資料 2 - 2

**日本電気協会 原子力発電用機器における渦電流探傷試験指針
(JEAG4217-2018) に関する技術評価について (案)**

図 4.1.6 対比試験片の概要

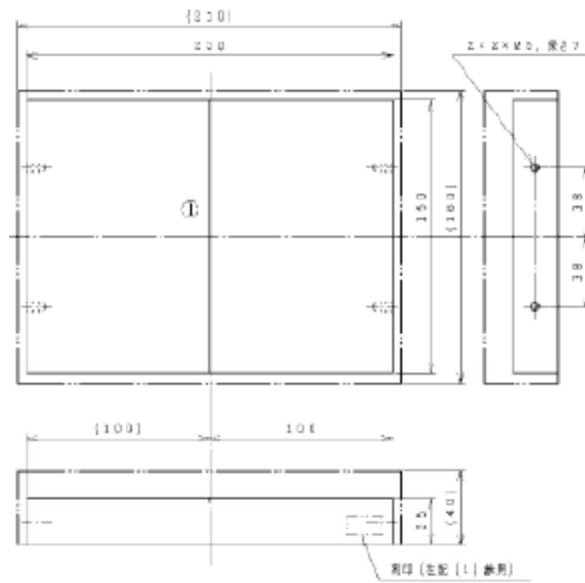
4.1.6①で引用する文献には人工きずの幅についての記載がないが、計画図には幅目標 0.3 (最大 0.5) mm と記載されている。なお、「2330 対比試験片」(5)では人工欠陥の幅は 0.3mm±0.05mm と規定されている。

- 人工欠陥の寸法の妥当性を判断するには、試験体の人工欠陥寸法の実測値を確認する必要があるのではないか？

図 4.1.6-2 引用文献 (EJAM) Fig. 6 (欠陥長さ測定結果)

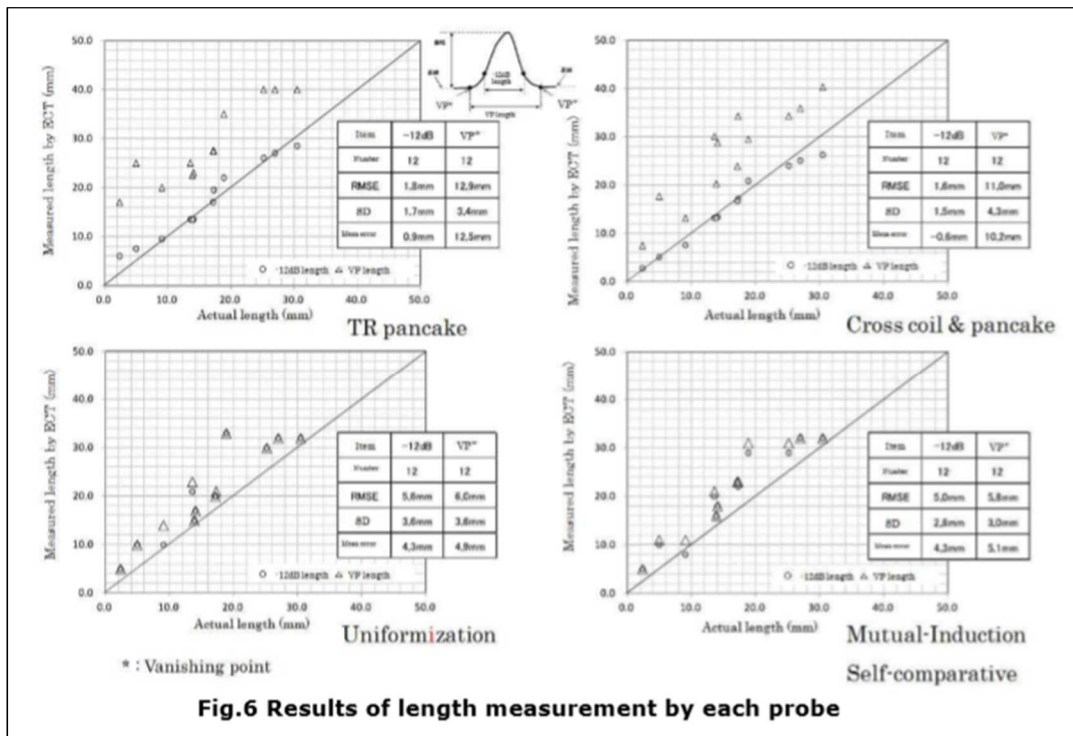
「図 4.1.6-1 引用文献 (EJAM) Table3 (欠陥検出性)」及び「図 4.1.6-2 引用文献 (EJAM) Fig.6 (欠陥長さ測定結果)」によれば、クロスコイル (自己誘導形自己比較方式) 及びパンケーキコイル (自己誘導形標準比較方式) (図中の Cross coil & pancake) がパンケーキコイル (相互誘導形標準比較方式) (図中の TR pancake) よりも検出性がよいという結果である。なお、パンケーキコイル (自己誘導形標準比較方式) は欠陥検出のみ行い、欠陥長さ測定は行っていない。

図 4. 1. 6. -3 電子線照射材の導電率測定結果⁶

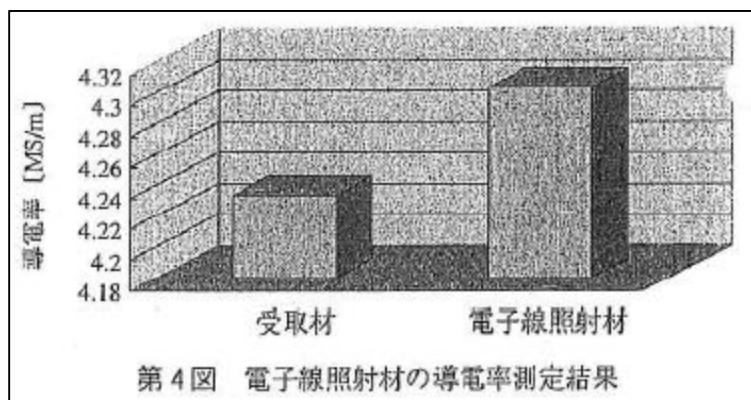
照射による導電率 σ の変化は、電子線照射の場合に「図 4.1.6-3 電子線照射材の導電率測定結果」では約 2%増、図 4.1.6-4 中性子照射による導電率の変化」では

約 11%増であり、浸透深さ δ は約 5%の低下に留まることから、照射による導電率の変化が検出性に与える影響は小さい。

図 4. 1. 6-5 中性子照射による SQV2A 鋼の μ_s - B_m 曲線への影響⁸

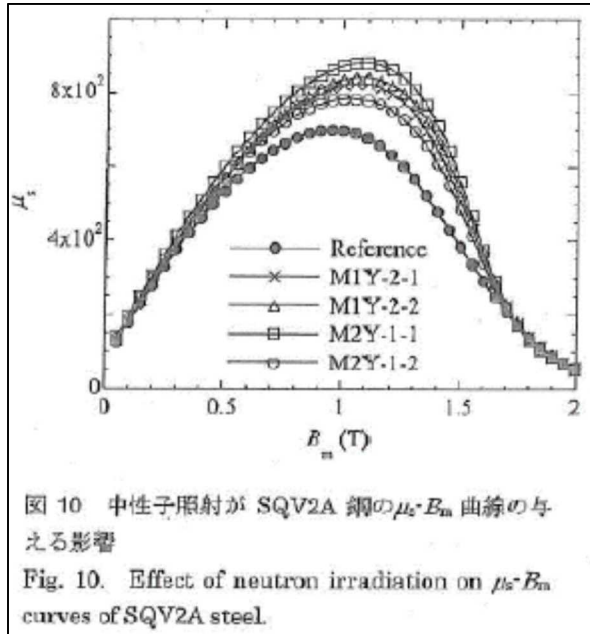
また、照射により比透磁率 μ_s は、「図 4. 1. 6-5 中性子照射による SQV2A 鋼の $\mu_s - B_m$ 曲線への影響」及び「図 4. 1. 6-6 未照射材と照射材の比透磁率」に示すように変化するが、渦電流探傷試験に用いる磁束密度 B は 0.1T より小さいため、比透磁率 μ_s はほとんど変化しないことから、検出性に与える影響は小さい。(資料 1 - 5 1. (2) (a) の質問回答)。

- 放射線照射の効果が検出特性に与える影響は、小さいといえるのではないか？
